改善箇所説明図

不具合の内容

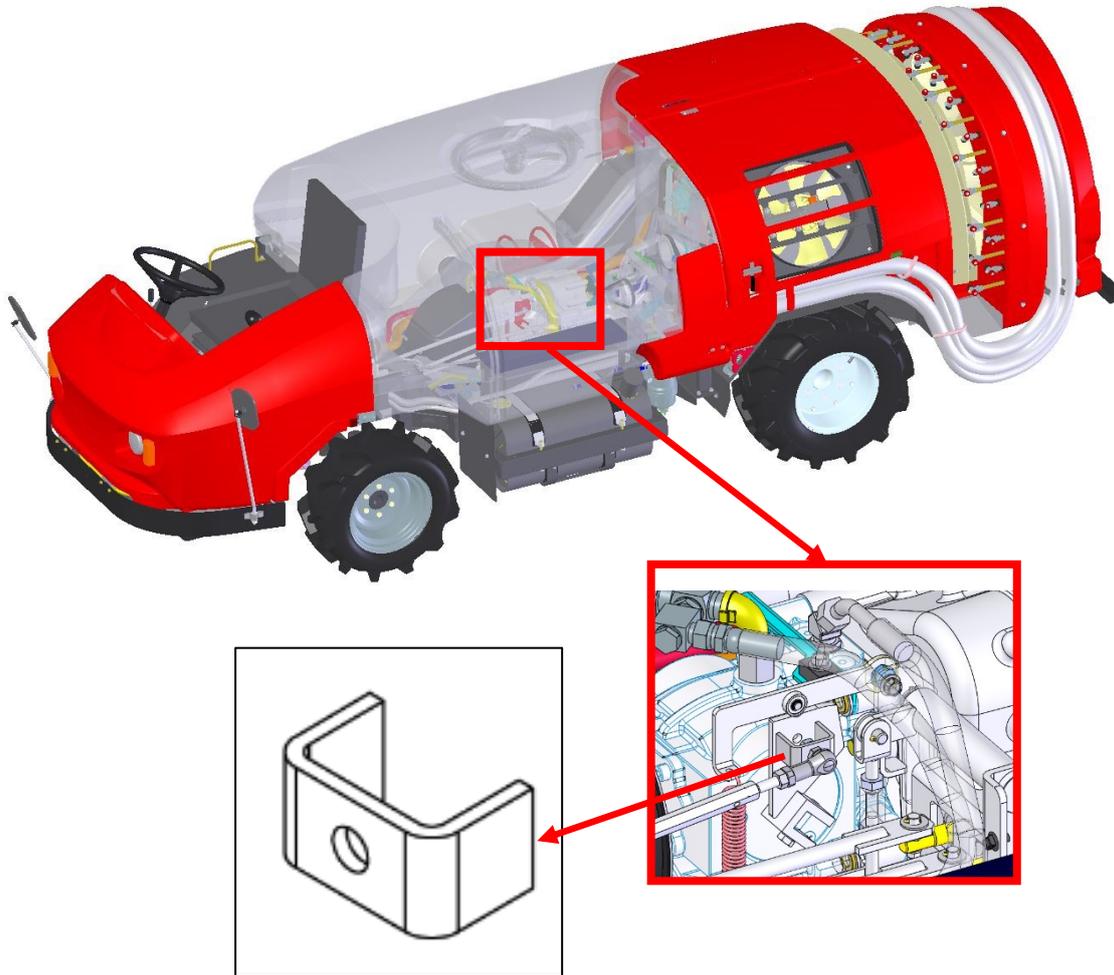
農業用薬剤散布車の動力伝達装置である変速機の変速レバーの形状が不適切なため、変速を繰り返すと変速機側のレバーが破断することがある。そのため、そのままの状態で使用を続けると変速ができず、最悪の場合、発進が出来なくなるおそれがある。

全車両、形状変更をした変速機のレバーへの交換を行う。
